Mission régionale d'autorité environnementale
NORMANDIE

**Avis délibéré
Installation agrivoltaïque au lieu-dit Cour Guétier
sur la commune de Coquainvilliers (14)**

N° MRAe 2026-11515

Figure 5 : sensibilité du contexte paysager de l'aire d'étude rapprochée (p. 237 EI)

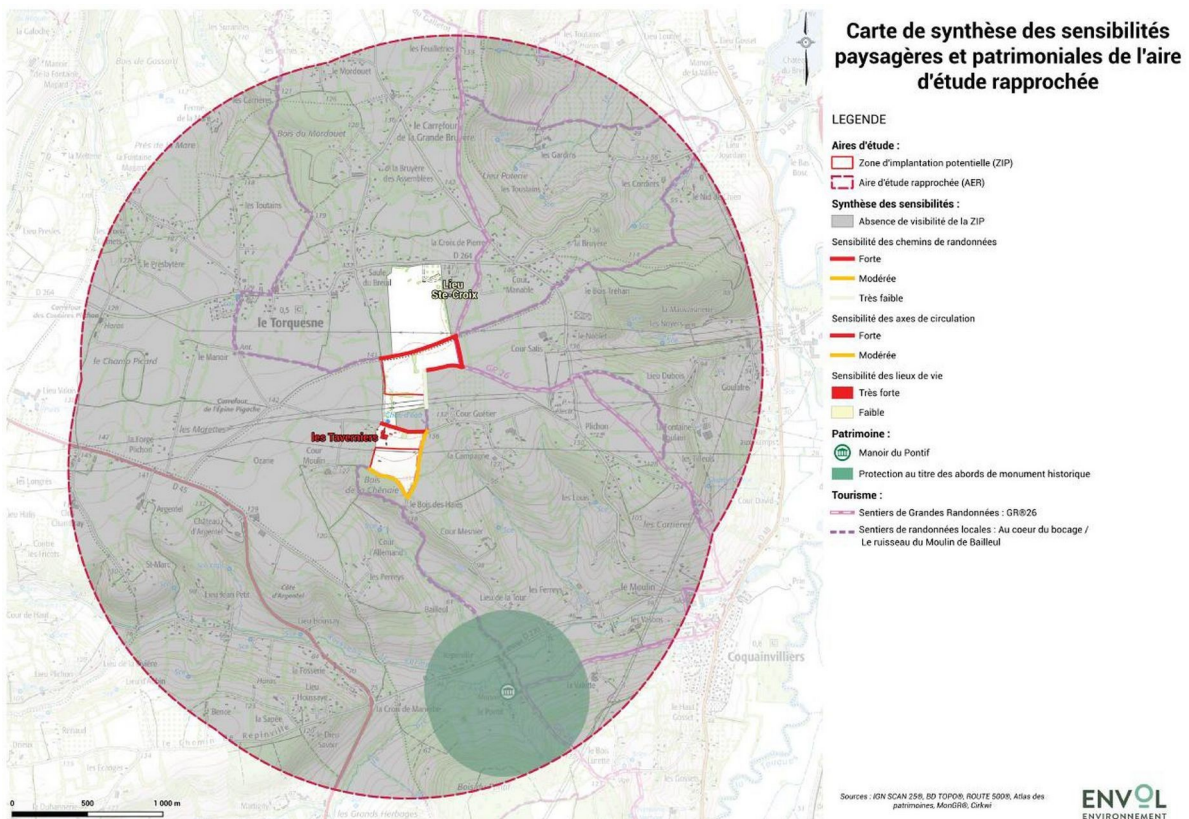
La combinaison de la topographie et de la trame végétale limite les perceptions du projet, qui apparaît majoritairement masqué. Des visibilitées ponctuelles demeurent toutefois possibles depuis certains secteurs habités (lieu-dit la Sainte-Croix et ferme des Taverniers), certaines routes communales ainsi que certaines portions du GR 26 et du sentier du ruisseau du moulin. Les enjeux paysagers sont qualifiés de modérés à forts pour les lieux de vie et les sentiers touristiques (p.237 EI, figure 5).

Dans ces conditions, l'impact paysager résiduel du projet, estimé à « très faible » semble sous-évalué, notamment le long des sentiers de randonnée. Enfin, le dossier ne propose aucune mesure de suivi qui permettrait de s'assurer de l'efficacité des mesures de réduction proposées.

L'autorité environnementale recommande de réévaluer l'impact paysager résiduel du projet en tenant compte du caractère transitoire des écrans végétaux, de compléter les mesures de réduction prévues en précisant les modalités de gestion et d'entretien des haies. Elle recommande également de définir un dispositif de suivi permettant de vérifier, dans le temps, l'efficacité des mesures paysagères mises en œuvre.
